平成２６年度
第４回熊本市大規模小売店舗立地協議会
＜資　料＞

１．「ドラッグコスモス天明店」に対する意見について

２．「(仮称）イオンタウン田崎」に対する意見について

市の意見案と考え方

参考資料②　照明配置図

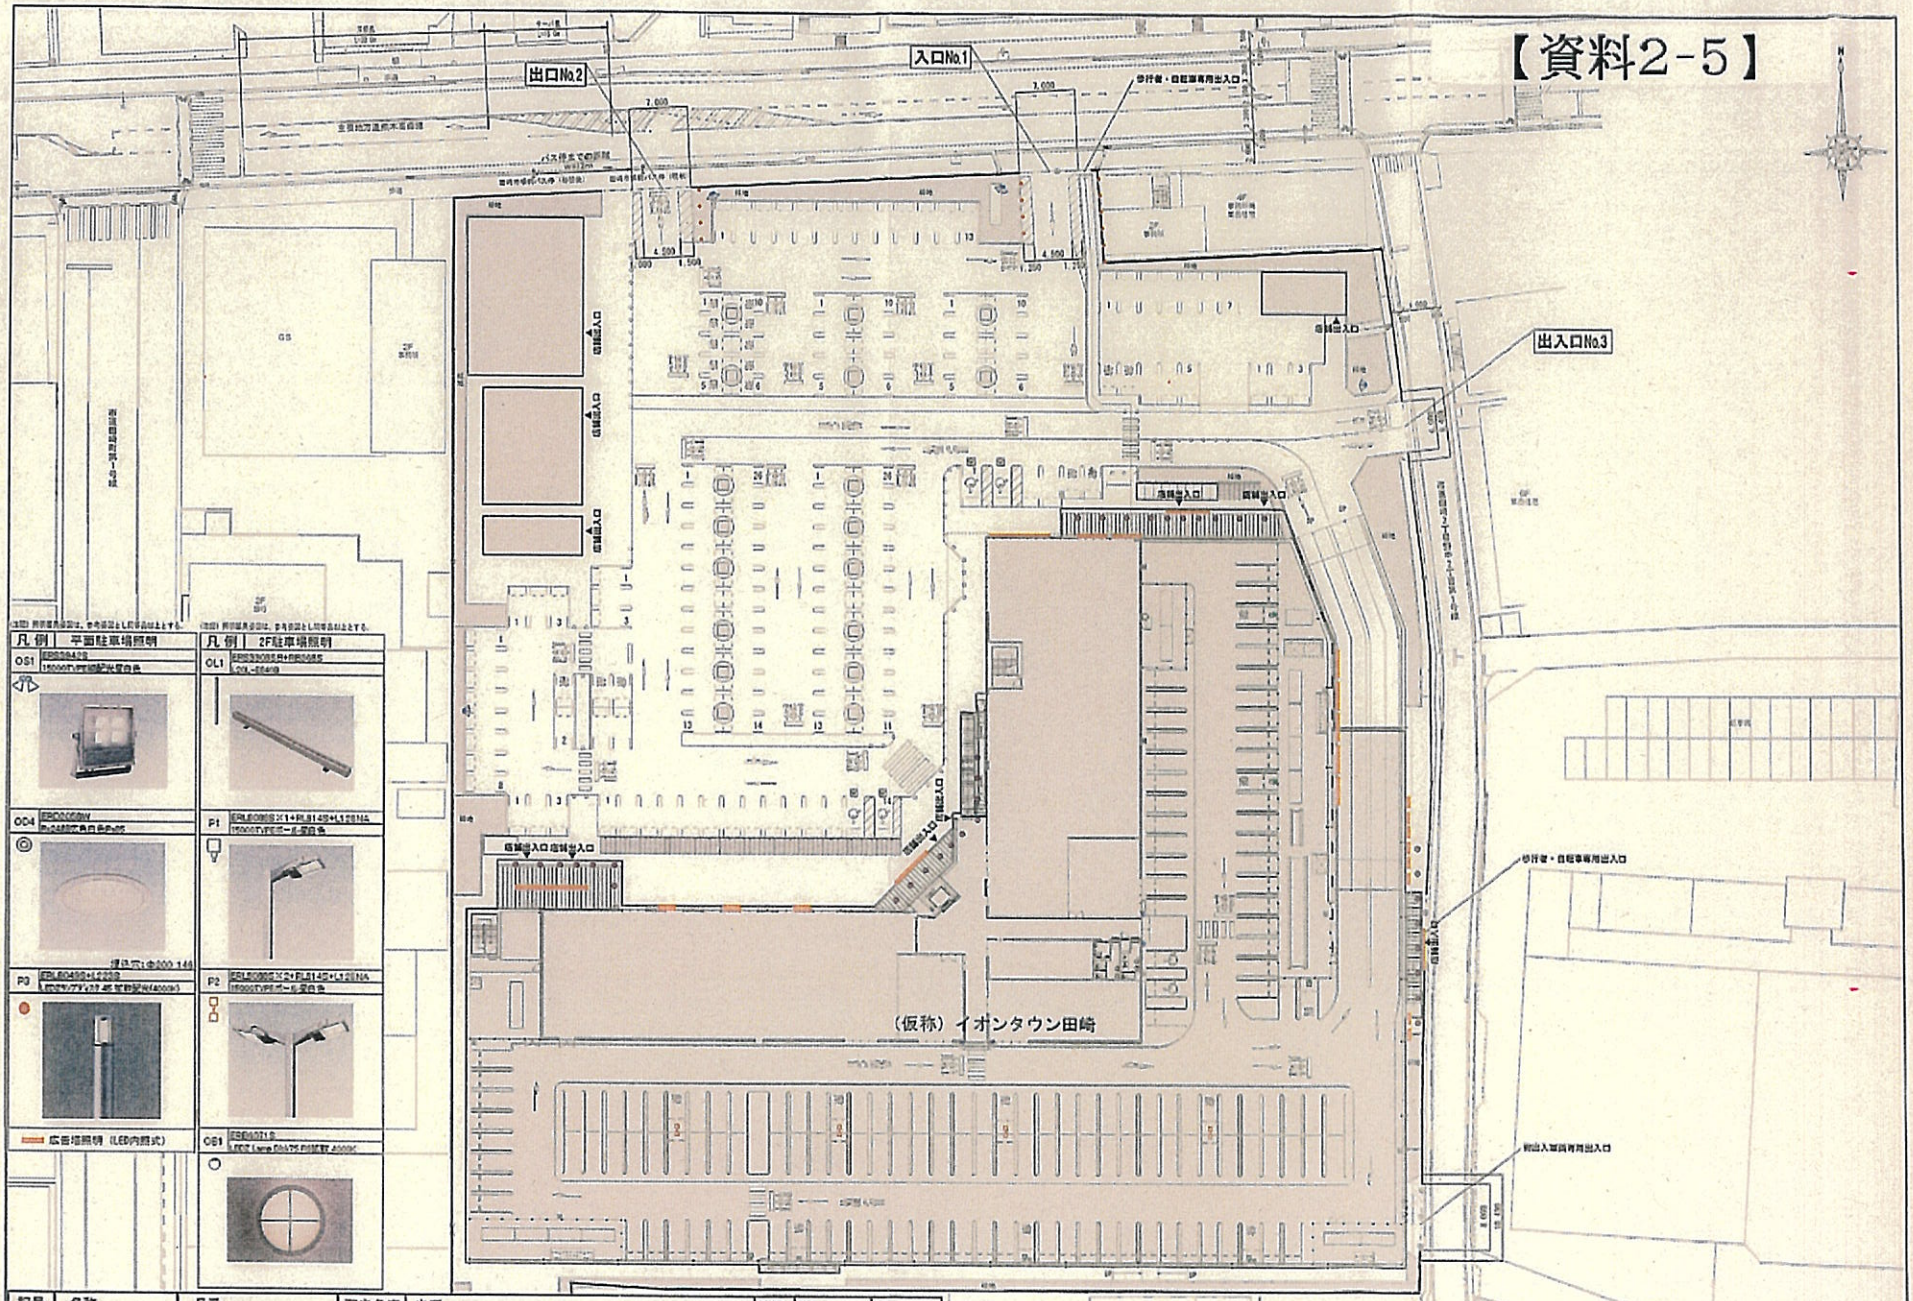
10	担当課	商工振興課
	指摘内容	【項目No.1（6）関連】 広告塔照明、屋外照明について、配置と照明の強さを示すこと。 （理由）光害が発生しない手立てがなされているか不明確であるため。
	設置者回答	広告塔照明及び屋外照明配置図を提出いたします。（別紙図面参照）
	取扱	**記載しない**
